Expte N° 502-002146-2022  
Licitación Pública N° 33/2021

**OBRA: INSTALACIONES-REMODELACION DE LOS SECTORES SUR-ESTE, NOR-OESTE  
DEL EDIFICIO HOSPITAL DR. MARCIAL QUIROGA  
DEPARTAMENTO: RIVADAVIA**

### **CIRCULAR N° 3- CON CONSULTA**

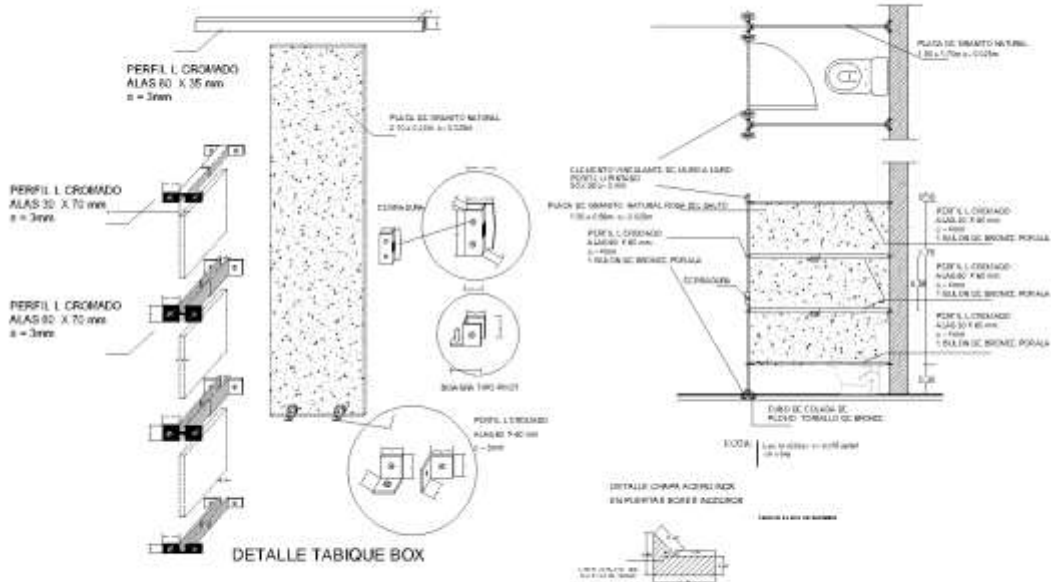
MUEBLES BAJO MESADAS y SOBRE MESADAS: No se especifica donde se requieren muebles sobre mesada. En el caso de colocar un sobre mesada sobre una bajo mesadas existentes, de qué material debería ser. Los bajo mesadas no especifica color a realizarlos.

***Remitirse Documentación Licitatoria, Pliego De Especificaciones Técnicas, Artículo N° 10.3, y Documentación Gráfica.***
